# Laudo de Acessibilidade

Análise de Projeto, Área Externa e Área  
Interna do Shopping Estação BH  
(Belo Horizonte/MG)

Belo Horizonte, Outubro de 2025

Fotos 1 e 2: Interseção da Av. Cristiano Machado com a Rua Malibu

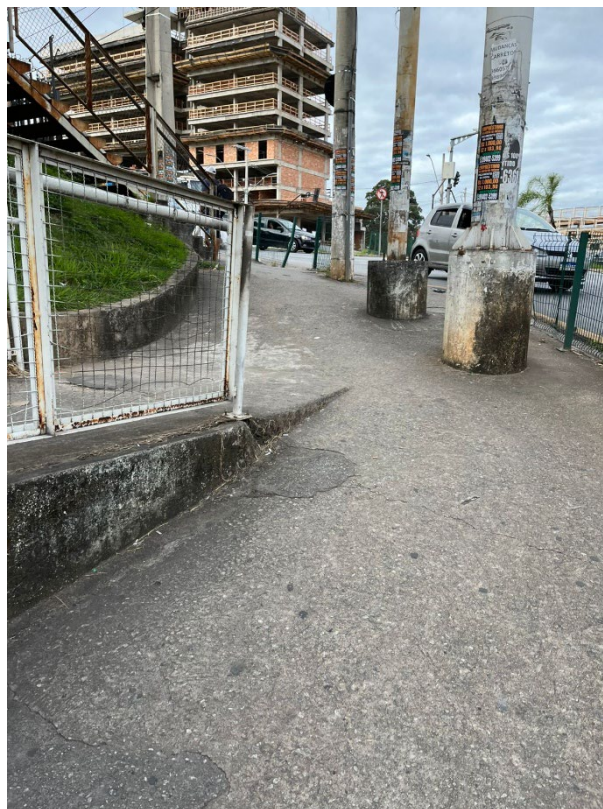
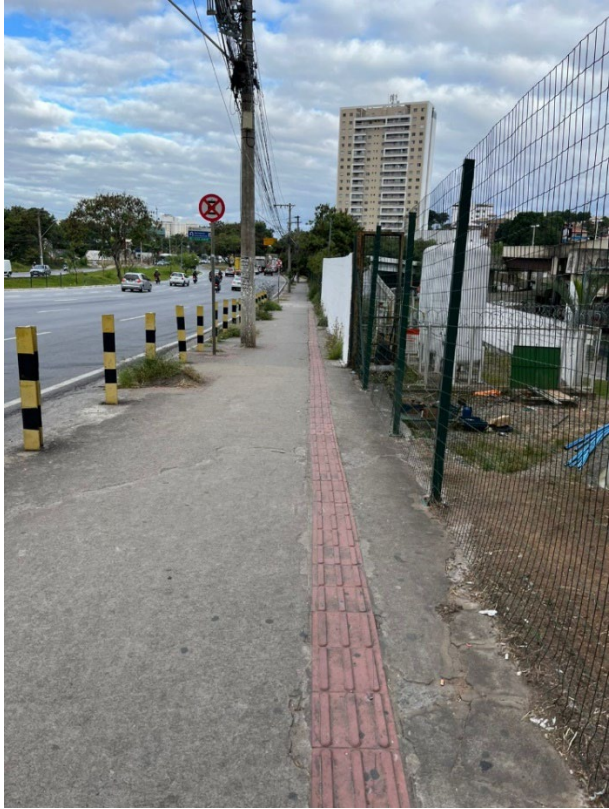
- Garantir rota acessível, levando em contas as interferências existentes, conforme Item 6.12.3 da NBR9050/Ano2020;
- Implantar calçada no acesso à Estação Vilarinho vindo da Av. Vilarinho, conforme Itens 6.12.3 e 6.12.6 da NBR9050/Ano2020;
- Fazer a poda correta da vegetação para garantir a visibilidade do pedestre na interseção da Rua Malibu com a Av. Vilarinho, bem como no acesso à Estação, conforme Item 6.12.3 da NBR9050/Ano2020;
- Regularizar a calçada da Av. Vilarinho, entre Jaboticabeiras e Av. Cristiano Machado, de forma a garantir a faixa livre (Item 6.12.3 da NBR9050/Ano2020);
- Implantar calçada da Av. Vilarinho, entre Jaboticabeiras e Av. Cristiano Machado, de forma a criar uma faixa livre (Itens 6.12.3 e 6.12.6 da NBR9050/Ano2020).

Fotos 1 e 2: Av. Vilarinho entre Rua Jaboticabeiras e Av. Cristiano Machado

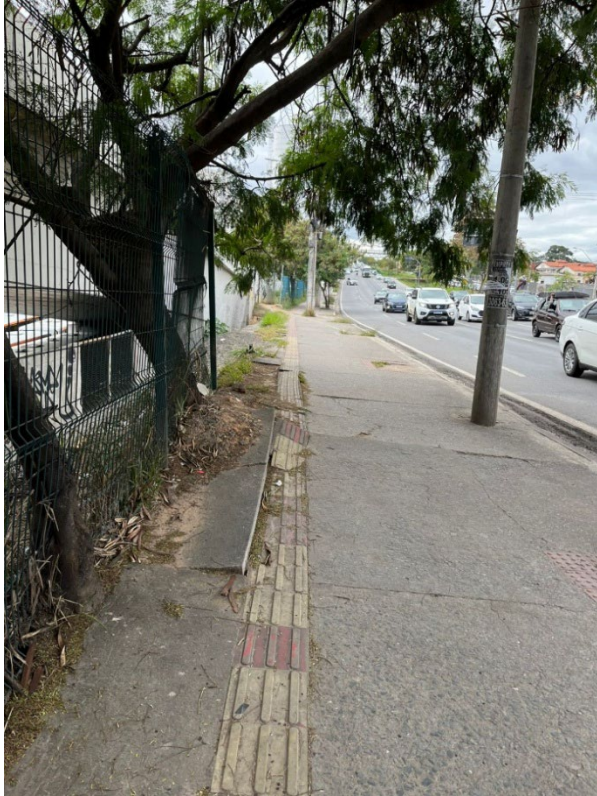
- Garantir rota acessível na Av. Vilarinho, levando em contas as interferências existentes, conforme Item 6.12.3 da NBR9050/Ano2020.

Fotos 1 e 2: Av. Cristiano Machado após estacionamento da FAMINAS e na interseção com a Rua Malibu

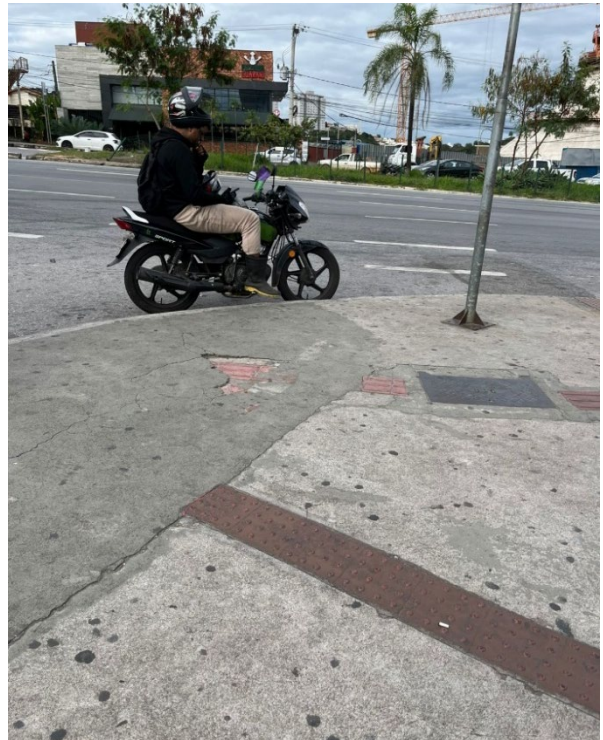
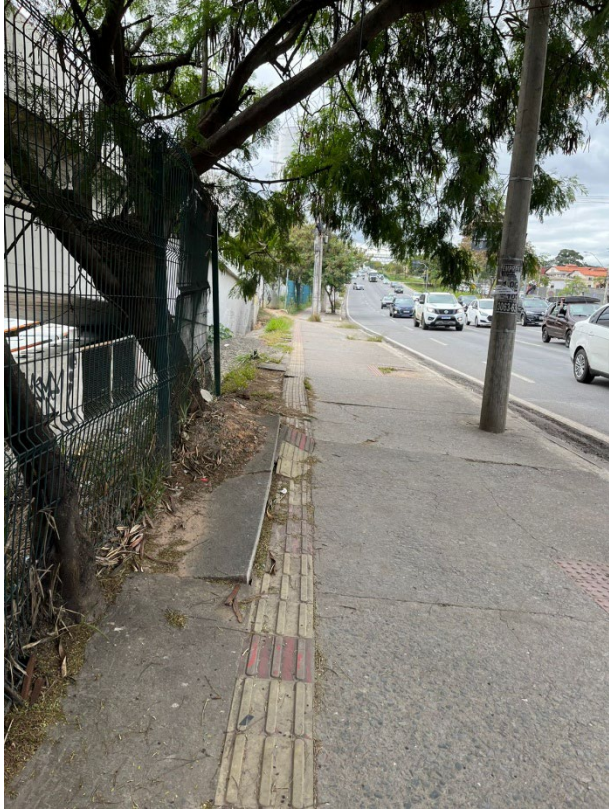
- Implantar os pisos táteis direcional e de alerta na calçada nas aproximações da FAMINAS, de forma a possibilitar rota acessível, conforme Itens 6 e 7.8 da NBR16537/Ano2024;

- Implantar os pisos táteis direcional e de alerta na calçada no acesso à estação pela Rua Malibu, de forma a possibilitar rota acessível, conforme Itens 6 e 7.8 da NBR16537/Ano2024;

- Implantar o piso tátil direcional no acesso ao estacionamento da estação pela Rua das Macieiras, de forma a possibilitar rota acessível, conforme Itens 6 e 7.8 da NBR16537/Ano2024;

- Implantar cordão boleado na Rua Jaboticabeiras, de forma a se tornar guia balizadora e divisão entre calçada e área permeável, conforme Itens 6 e 7.8 da NBR16537/Ano2024.

Foto 1 e 2: Acessos ao estacionamento do shopping pela Av. Cristiano Machado.

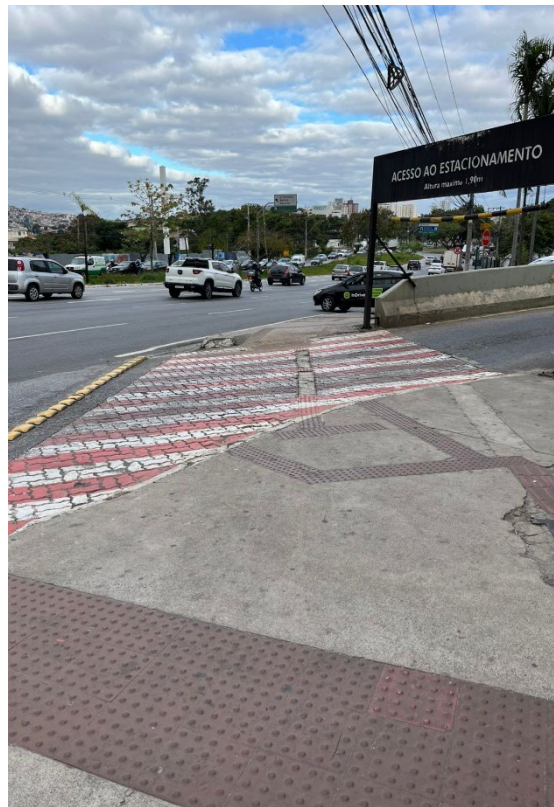
- ✘ No acesso ao estacionamento do Shopping pela Av. Cristiano Machado, não há guia rebaixada específica para veículos. A pista está no mesmo nível da rampa de estacionamento, e a calçada é rebaixada nesse ponto para permitir a travessia de pedestres. Dessa forma, a faixa livre e contínua para pedestres é interrompida (Item 6.12.4 da NBR9050/Ano2020);
- ✘ Na Av. Vilarinho, a guia rebaixada para veículo não está implantada na faixa de serviço e não respeita a faixa livre exclusiva de pedestres. Isso faz com que a calçada apresente cortes e não respeite a inclinação transversal máxima de 3% (Item 6.12.4 da NBR9050/Ano2020).

- Implementar rebaixo para veículos no acesso ao estacionamento do shopping pela Av. Cristiano Machado, de forma a manter a continuidade da faixa livre, conforme Item 6.12.4 da NBR9050/Ano2020;
- Regularizar rebaixo e calçada, de forma a respeitar a faixa livre, a inclinação transversal máxima e evitar cortes na calçada, conforme Item 6.12.4 da NBR9050/Ano2020.

Foto 1: Travessia semaforizada na interseção da Rua Malibu e Av. Cristiano Machado

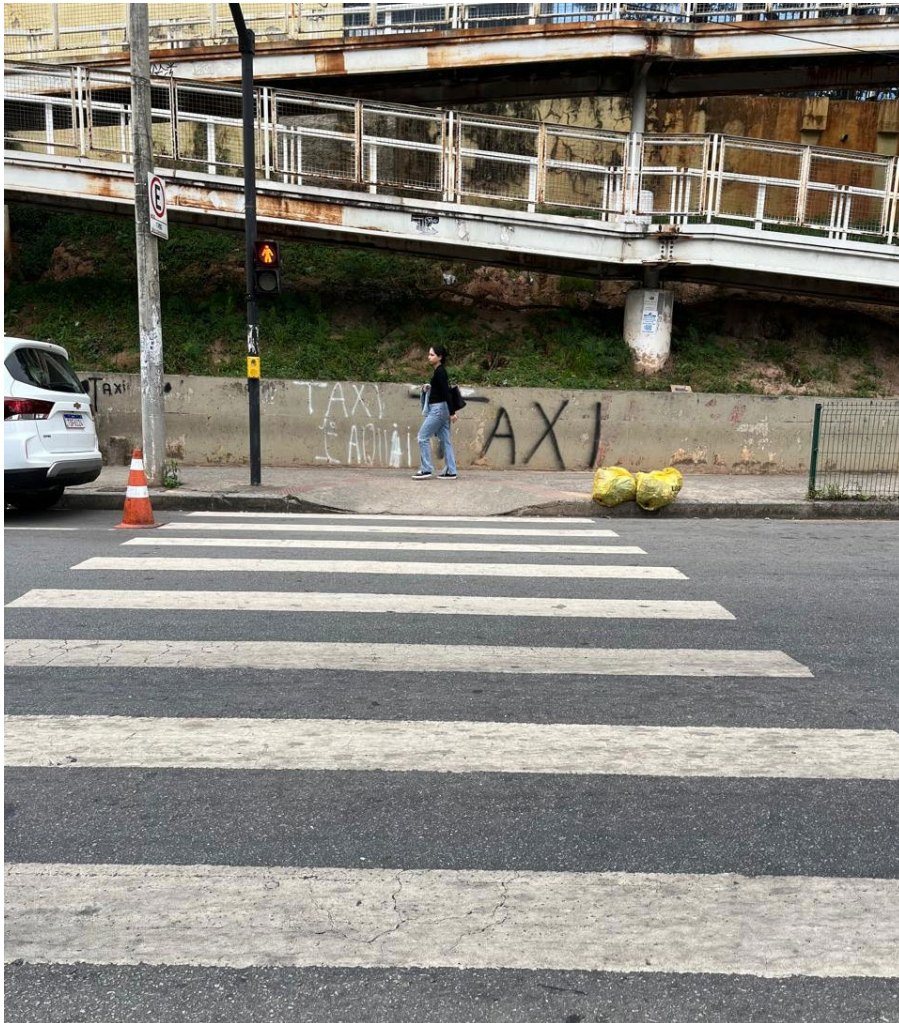
A calçada está inadequada nos seguintes itens:

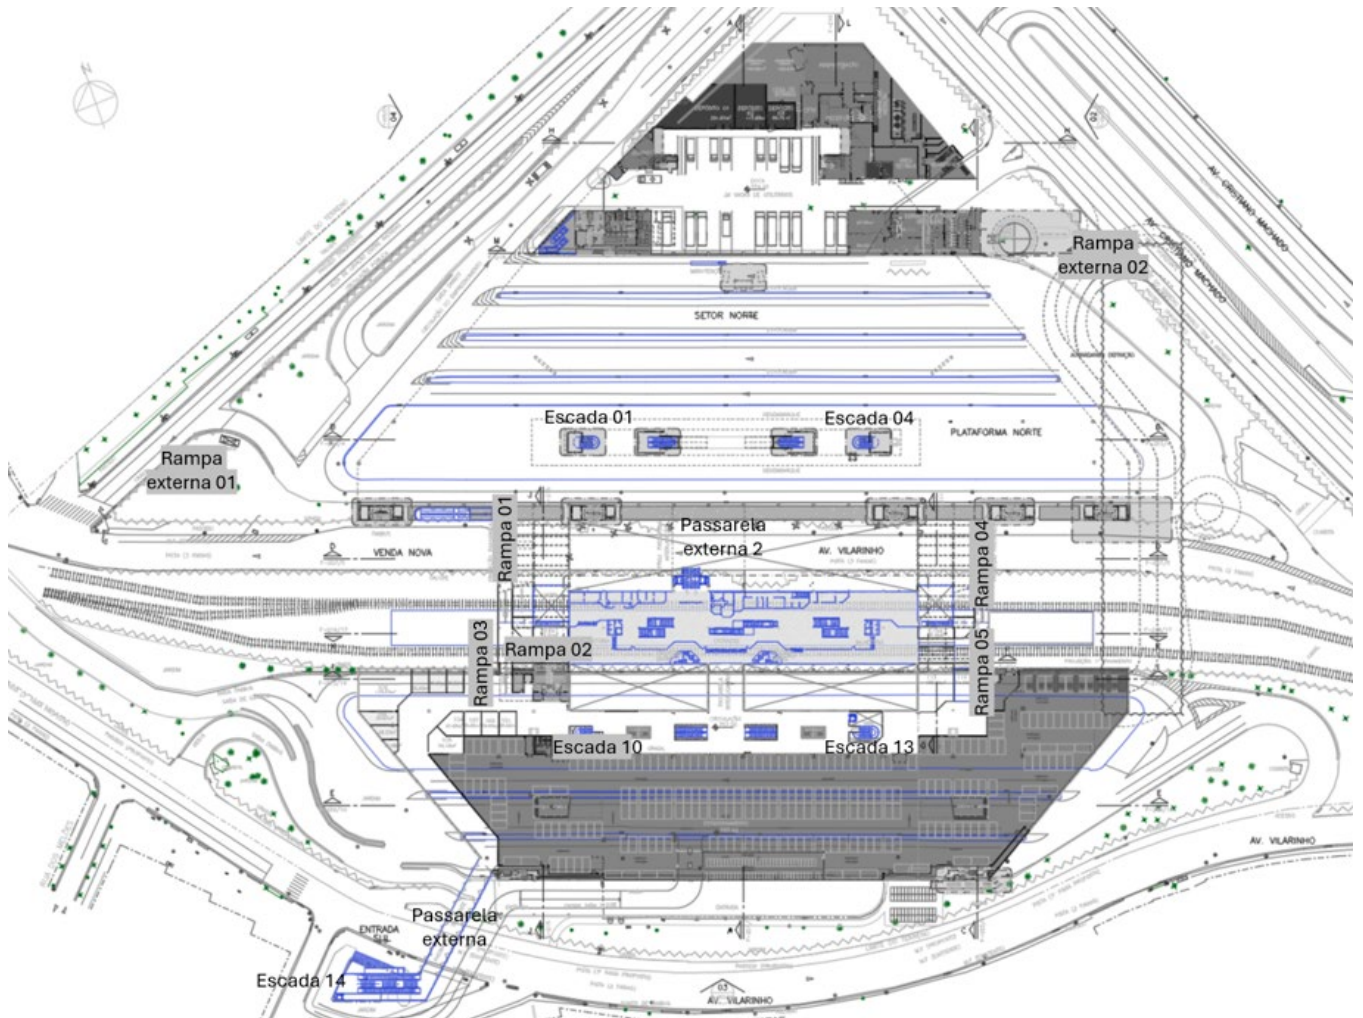
- ✘ A ilha intermediária localizada entre a pista de acesso à área de carga e descarga do Shopping Estação e a pista de acesso dos ônibus à Estação Vilarinho, possui largura inferior a 1,20m (Item 6.12.3 da NBR9050/Ano2020).

- Implantar ilha intermediária respeitando a largura mínima de 1,20m na interseção da Rua Malibu com a Av. Cristiano Machado, conforme Item 6.12.3 da NBR9050/Ano2020.

Foto 1: Local sugerido para o patamar de início da descida da rampa - Nível G1

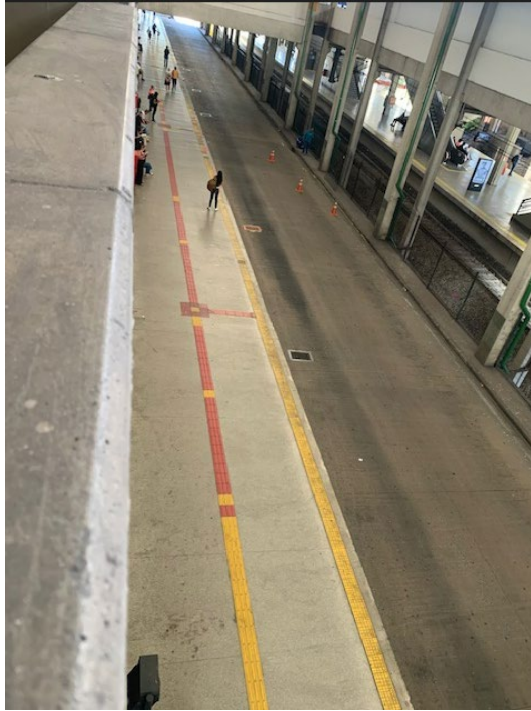
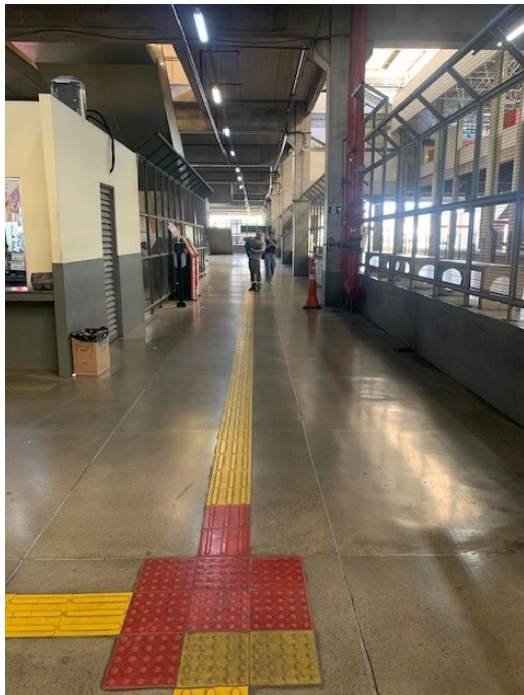
- Construir rampa de acesso a partir do nível G1 até a plataforma Sul – Ver capítulo ALINHAMENTO COM O ÓRGÃO.

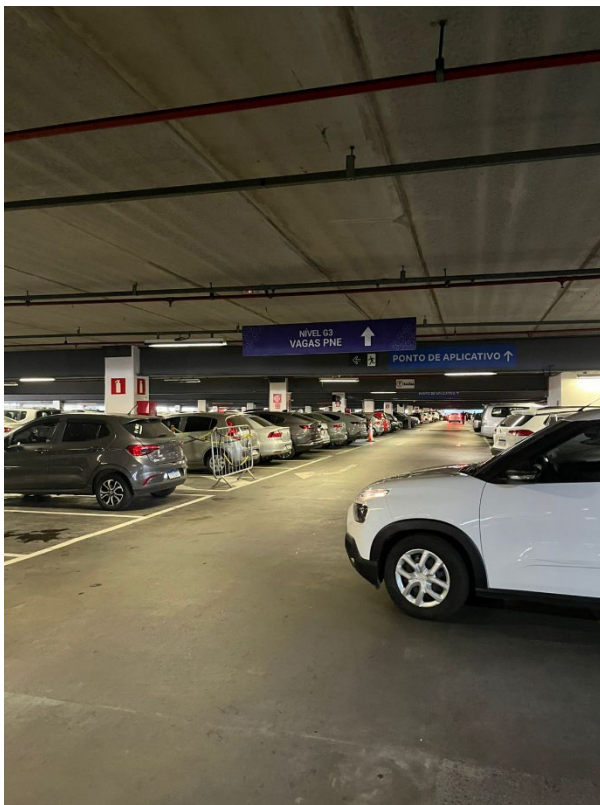
- ✗ As vagas reservadas para deficientes e idosos não estão localizadas de forma a evitar a circulação entre veículos (Item 6.14.1.2 da NBR9050/Ano2020);
- ✗ As vagas reservadas para pessoa com deficiência não possuem sinalização horizontal e vertical conforme o padrão vigente do Contran (Resoluções nº 965/Ano2022 e 1012/Ano2024 do Contran);
- ✗ As vagas reservadas para pessoas idosas não possuem sinalização horizontal e vertical conforme o padrão vigente do Contran (Resoluções nº 965/Ano2022 e 1012/Ano2024 do Contran).
